資料2-2

No.3-1地点における
ひ素の地下水環境基準超過について

令和7年(2025年)9月3日
第54回旧RD最終処分場問題連絡協議会

調査結果の考察

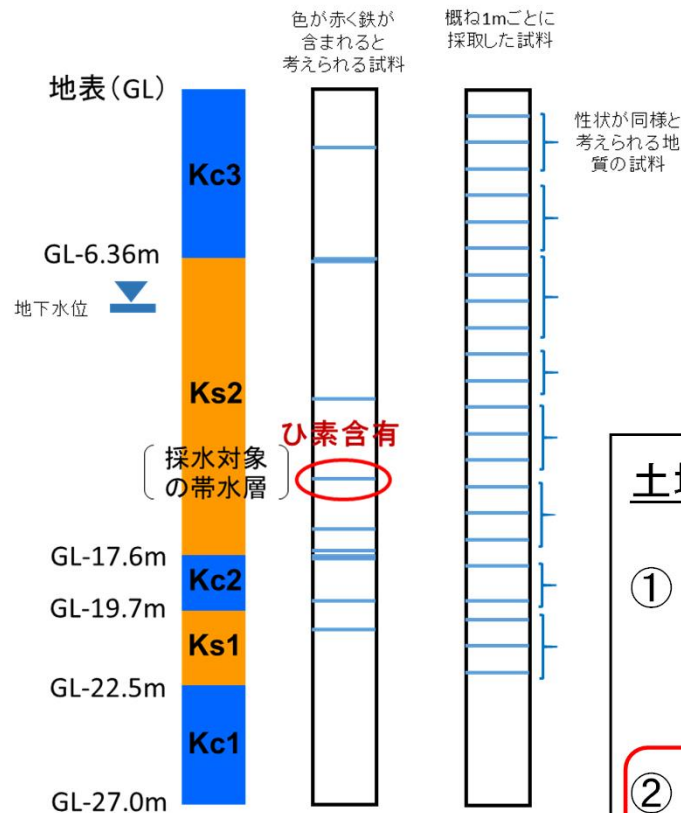
アドバイザー	ご意見
梶山委員	■ 自然（天然）由来であろうということだと思います。
樋口委員	■ No.3-1地点の地下水の基準超過の原因は、自然由来で納得しています。 ■ この調査は自然（地質）由来の根拠としても十分だと思います。
小野委員	■ ここまできれいなデータがそろって、説明がきちっとされているので、根本的に間違いはありません。 ■ ただ、調査結果の説明は丁寧にする必要があります。
大東委員	■ No.3-1地点の地下水の基準超過の原因は自然（地質）由来という説明でよいと思います。
大嶺委員	■ No.3-1地点の地下水の基準超過は自然由来で、鉄と一緒にひ素が溶出したと説明でわかります。

- 以上のことから、No.3-1地点の地下水におけるひ素の環境基準超過の原因は、旧処分場由来ではなく、自然由来と考えられる。
- また、本調査結果に対する各アドバイザーのご意見は次のとおり。
